原S55#楼修改为S55#、S70#、S71#、S72#四栋楼

项目名称:
海丝居艺商业中心(一区)

S8#楼平面调整
S8#楼地下室增设车位7辆

D2#楼平面增设环网室

S70#、S71#楼一层平面图
S70#、S71#楼二层平面图

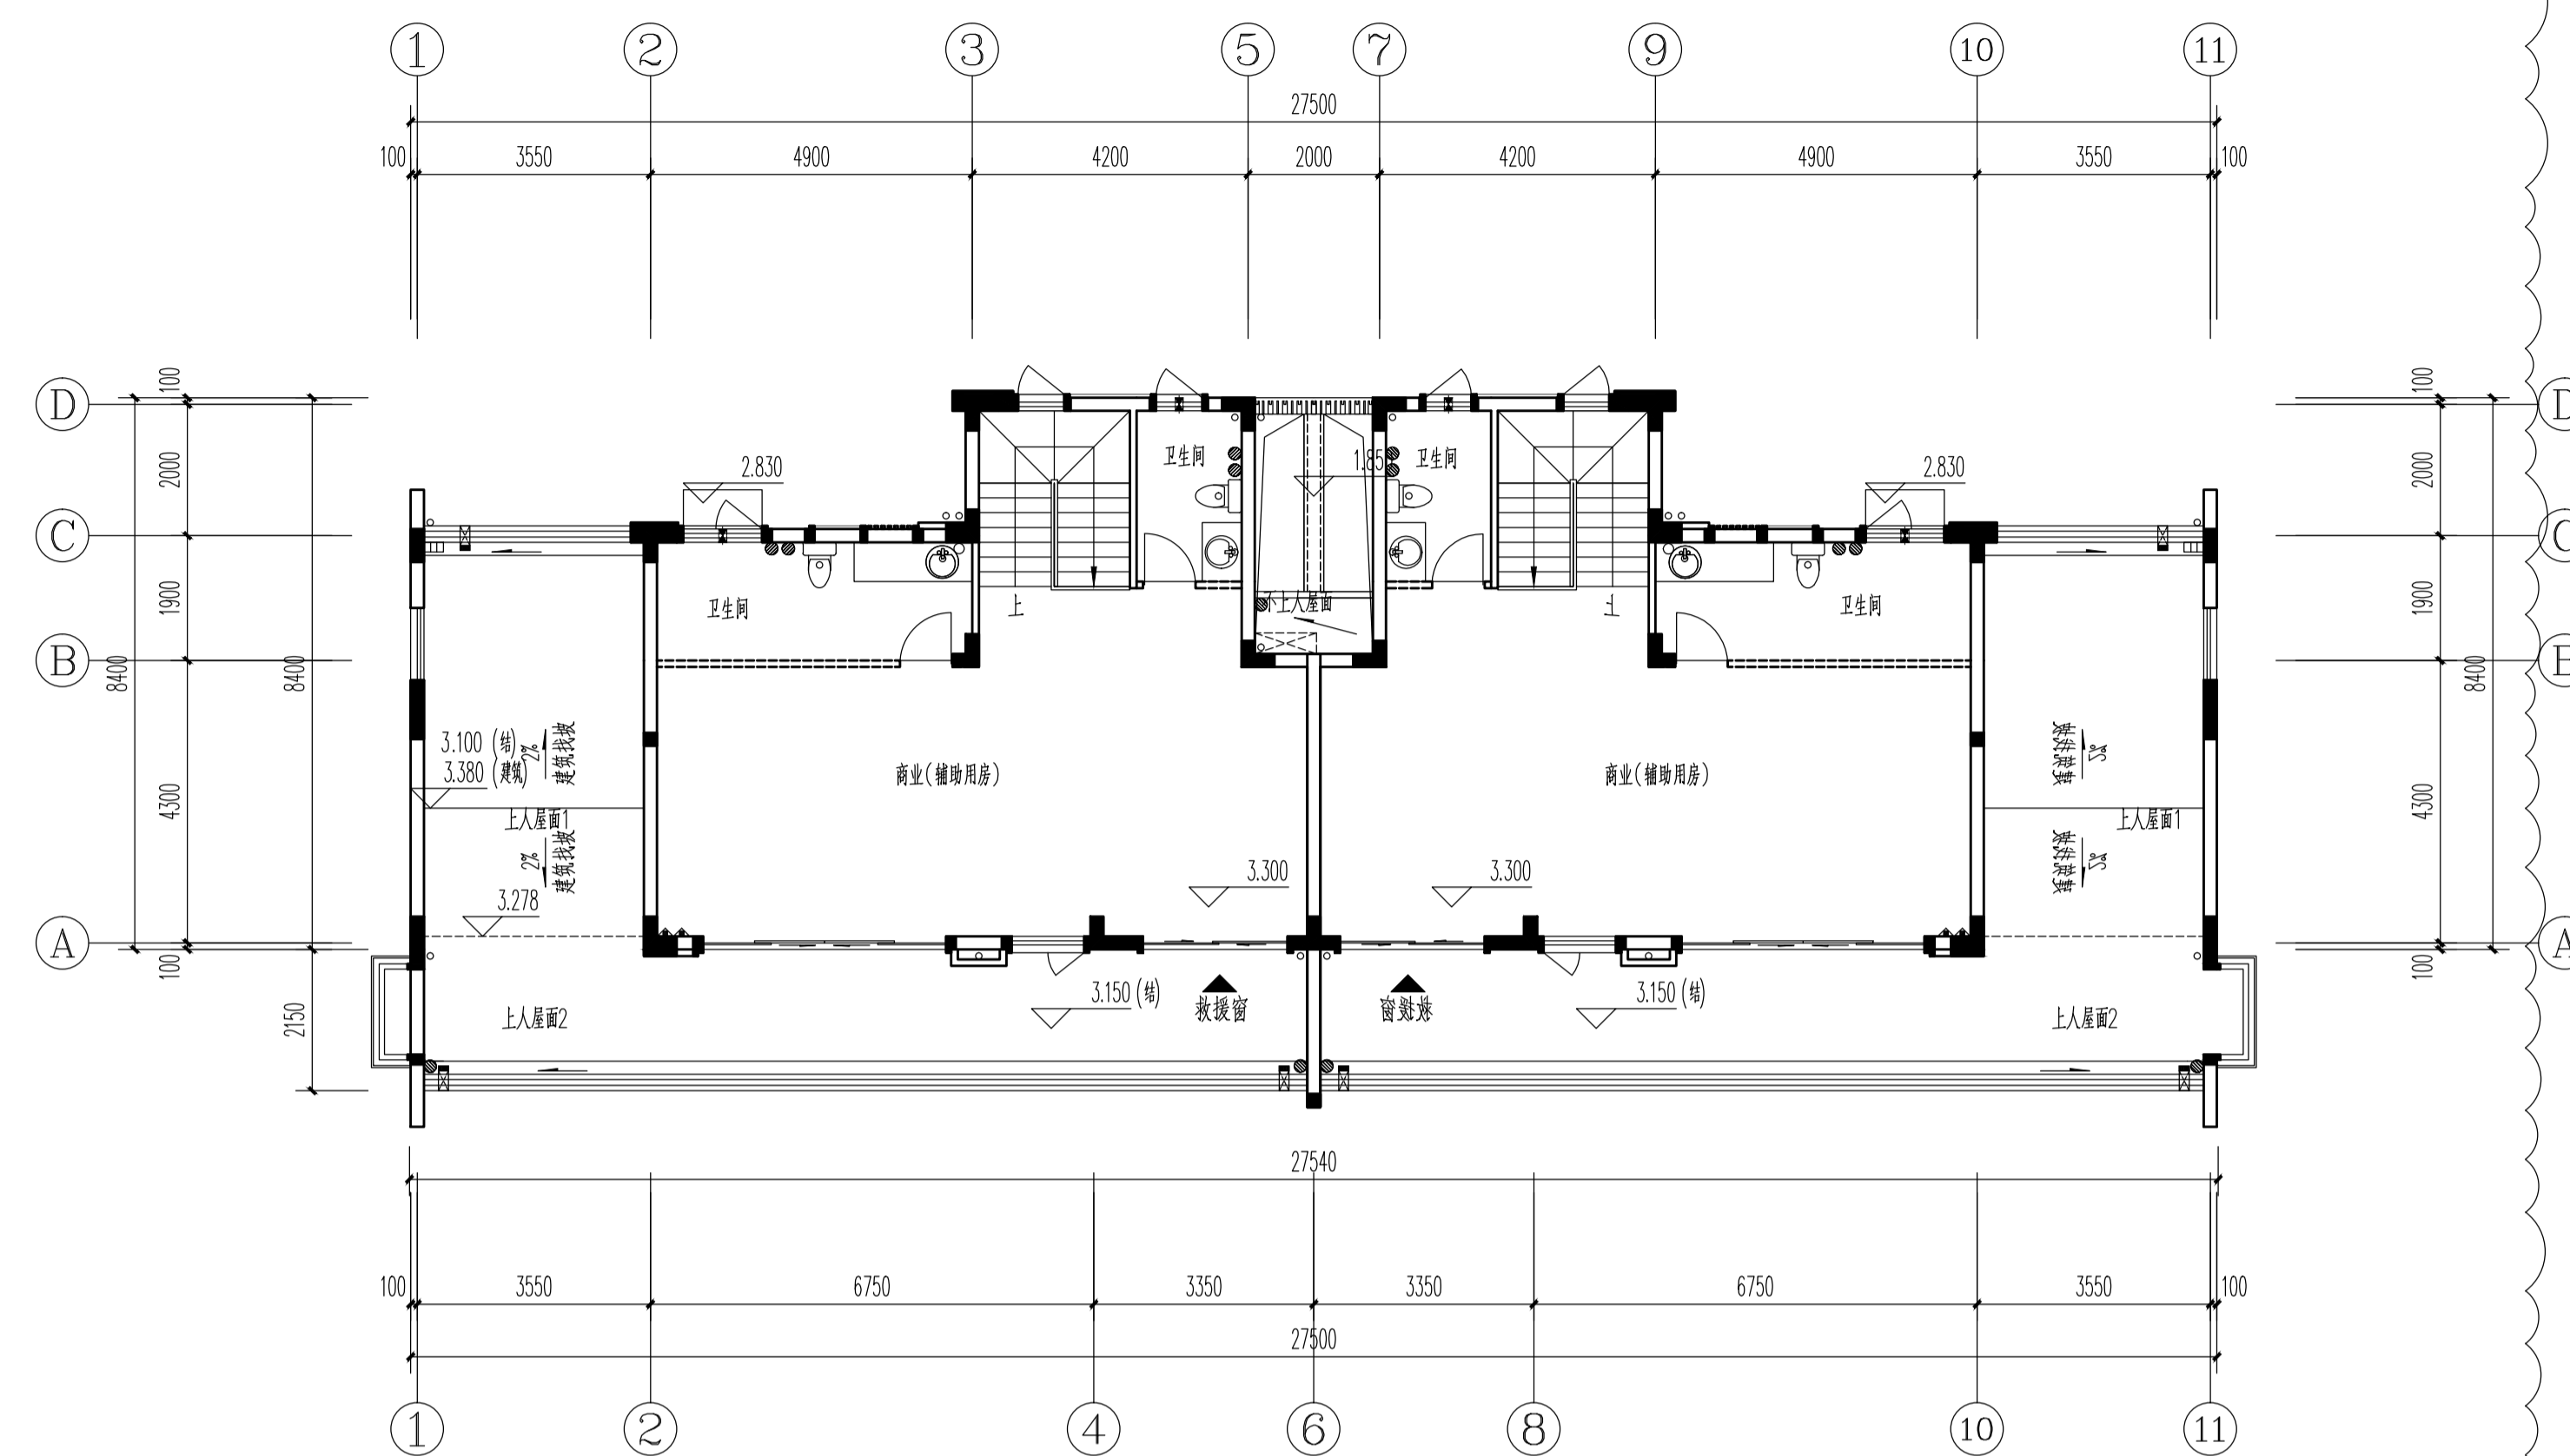
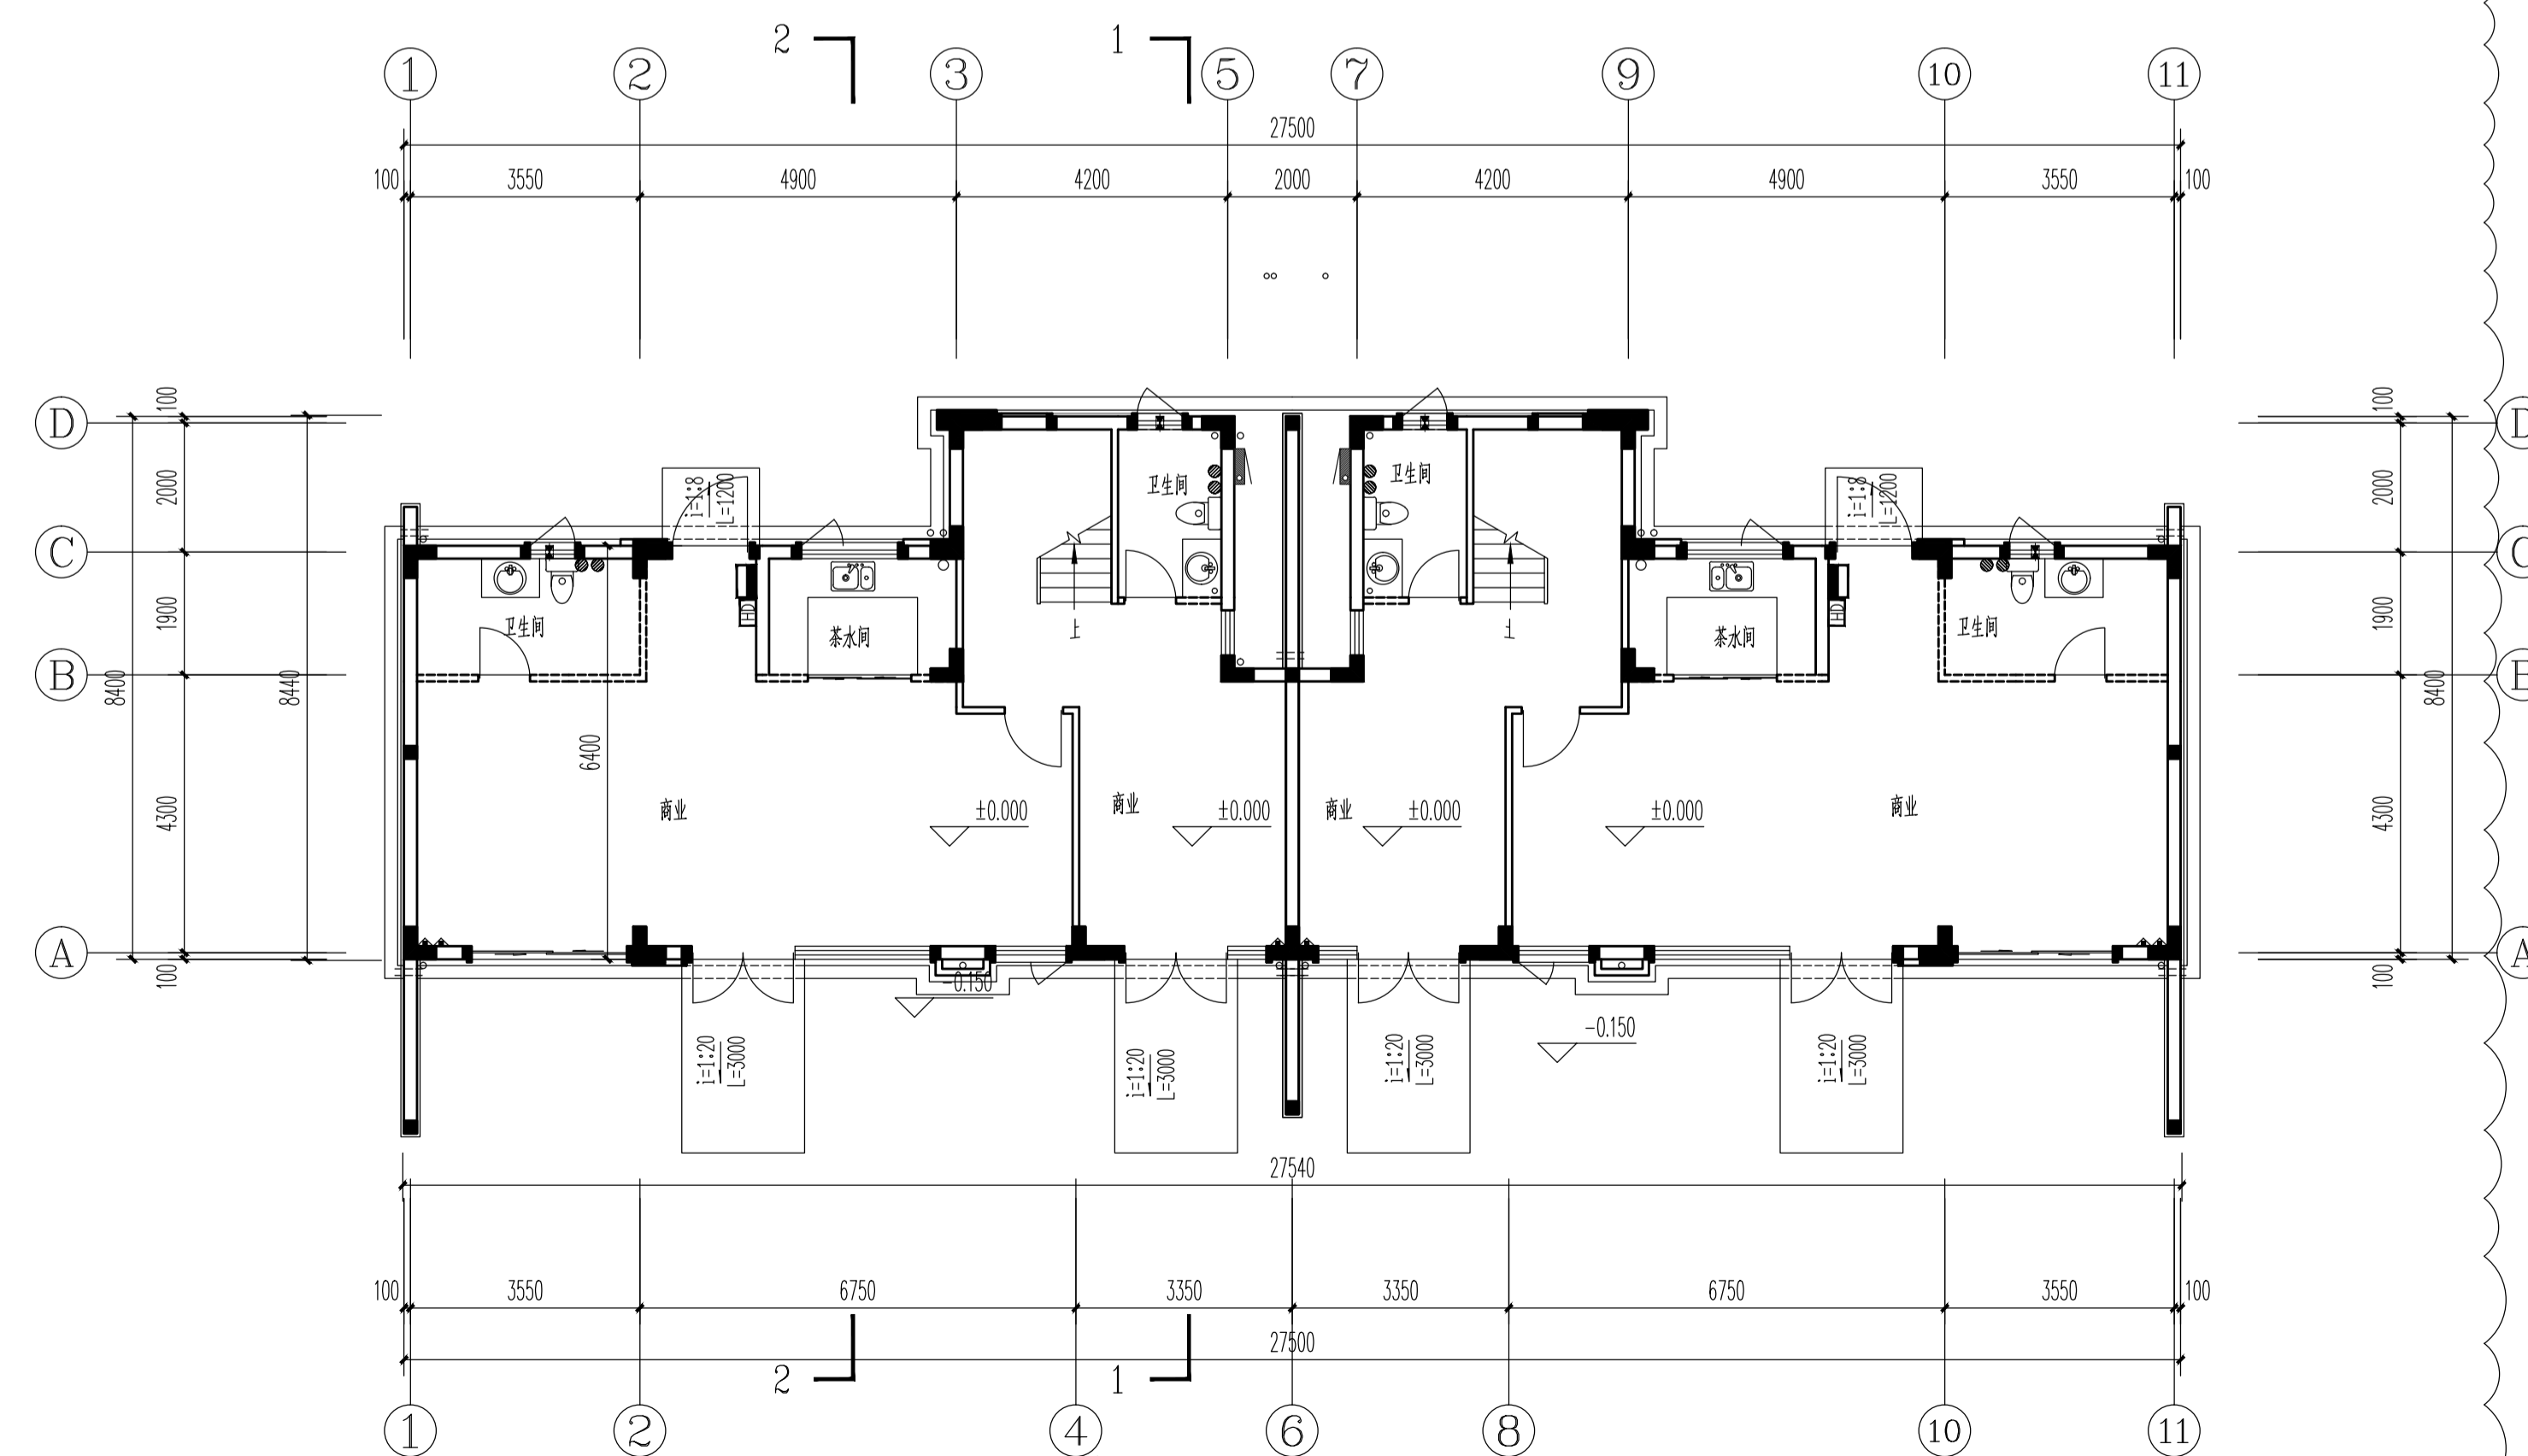
原S55#楼修改为S55#、S70#、S71#、S72#四栋楼

S72#楼一层平面图 1:100

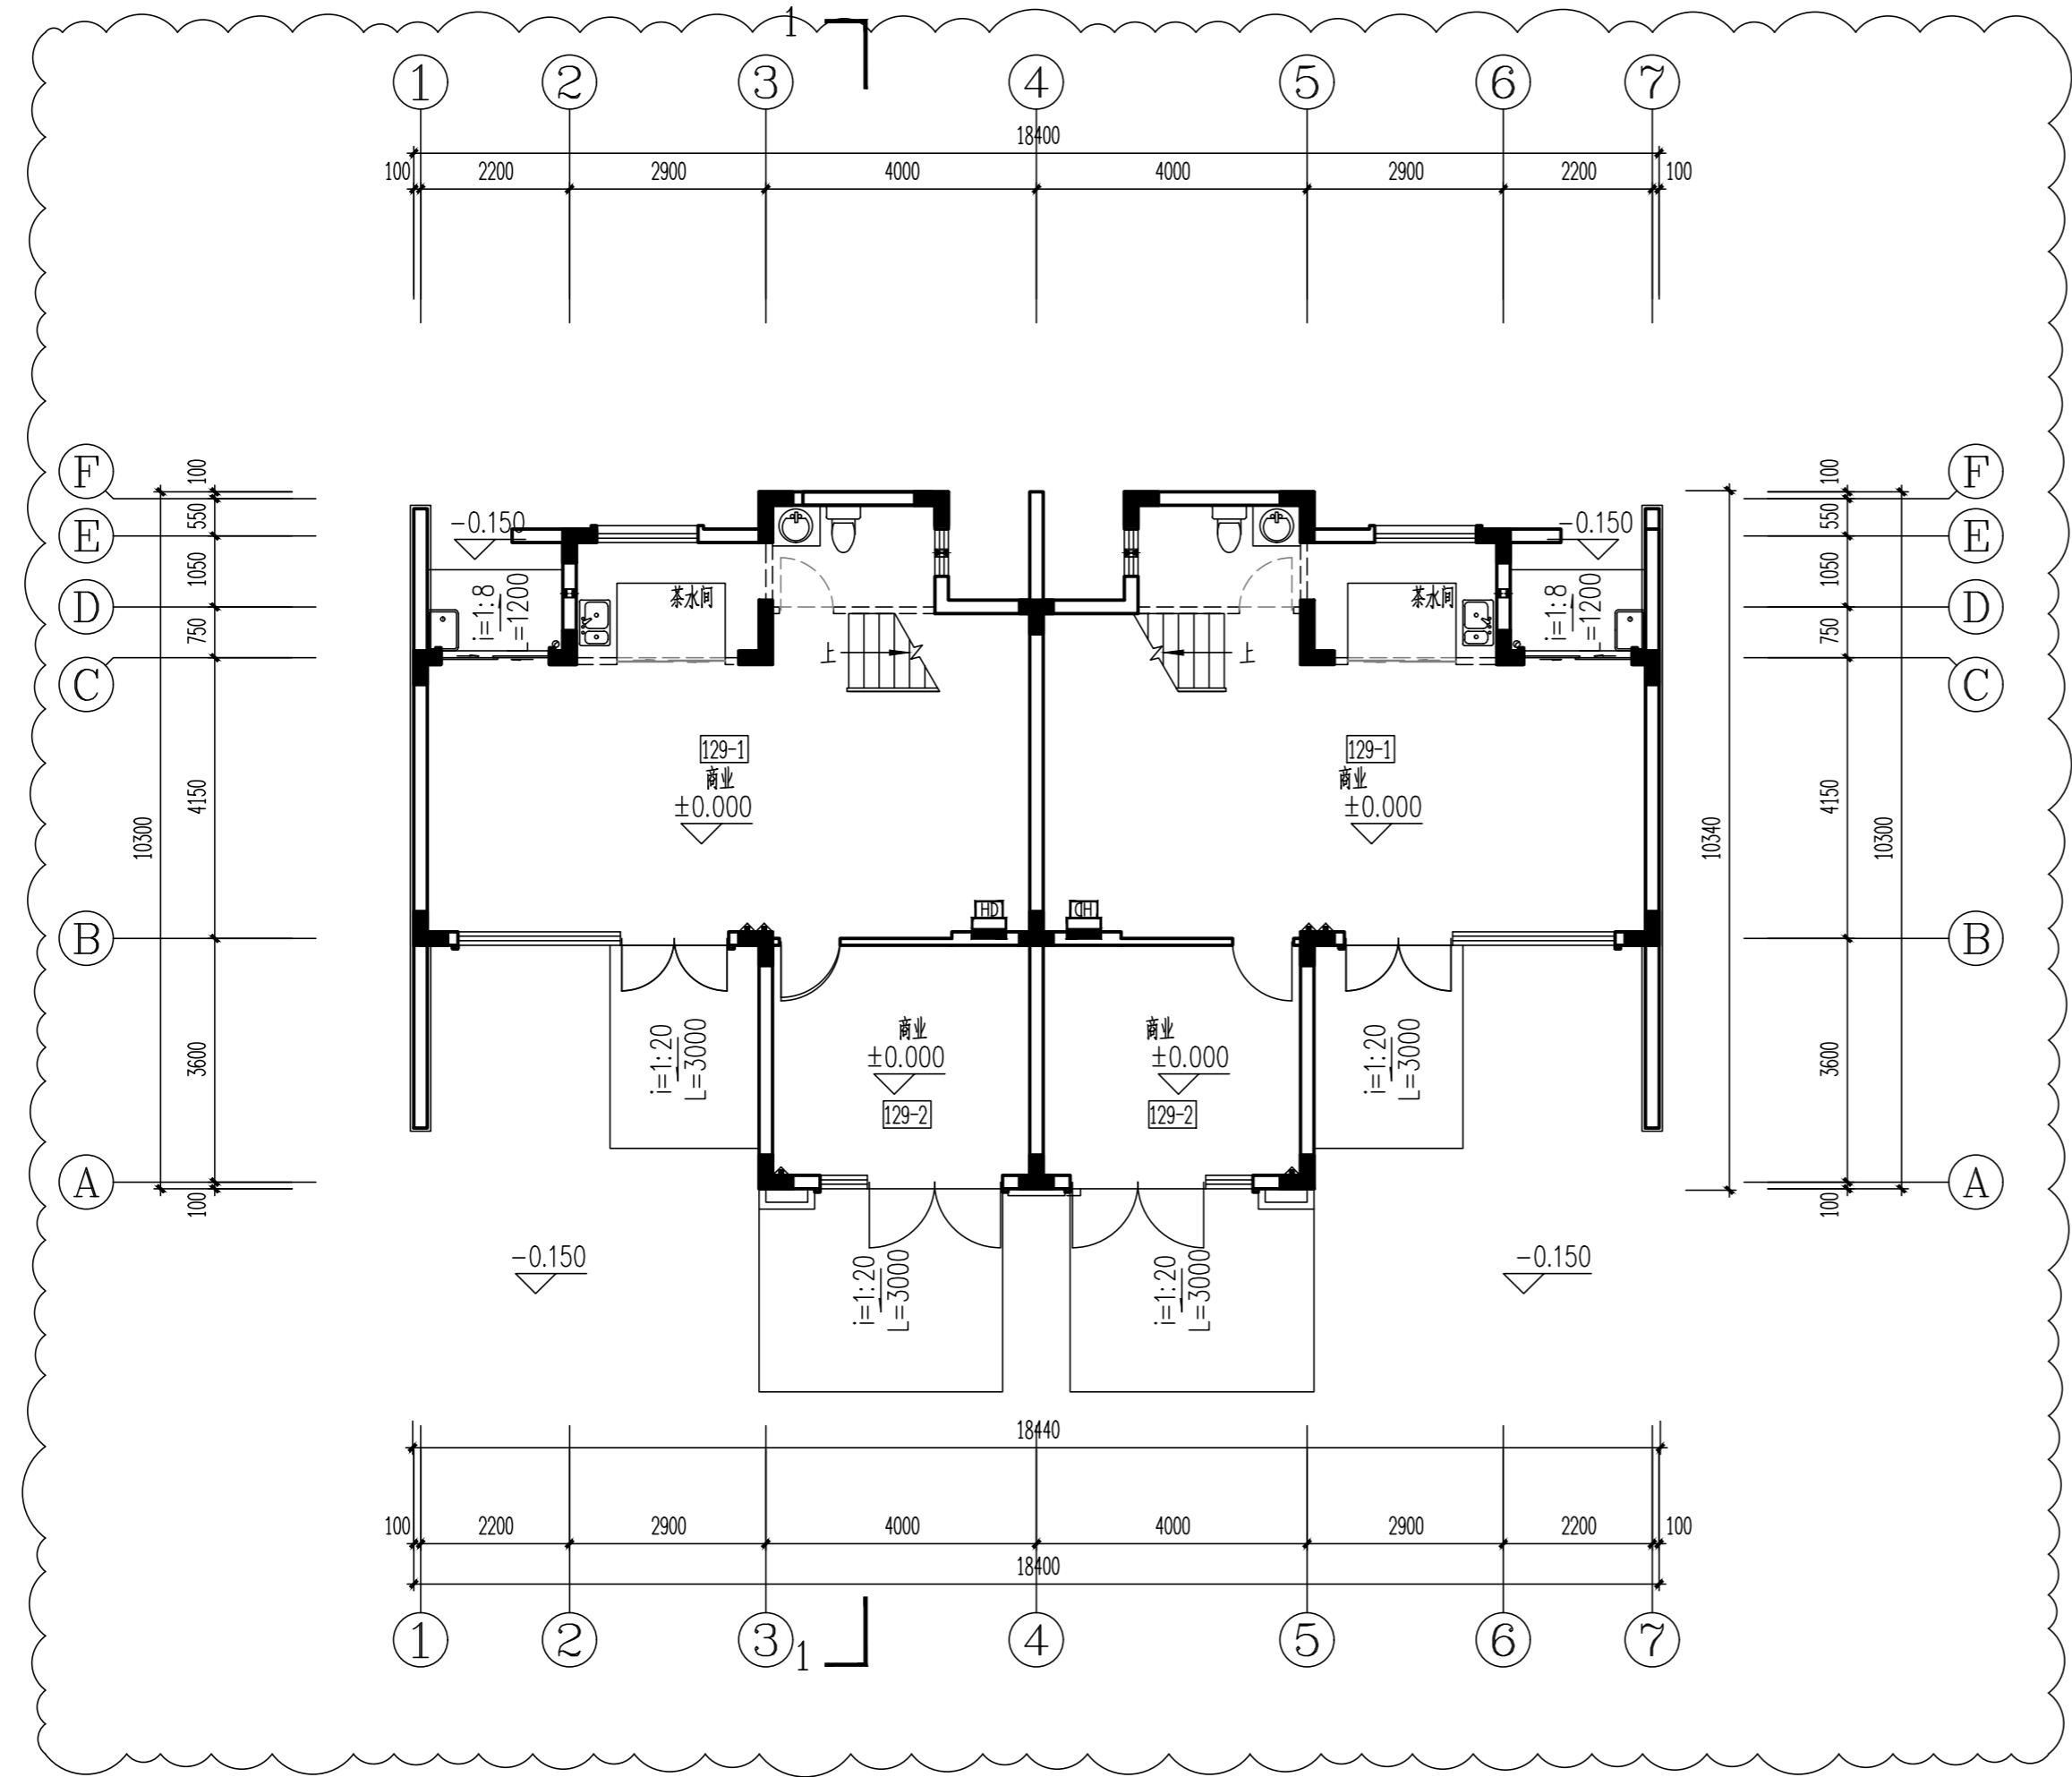
原S55#楼修改为S55#、S70#、S71#、S72#四栋楼
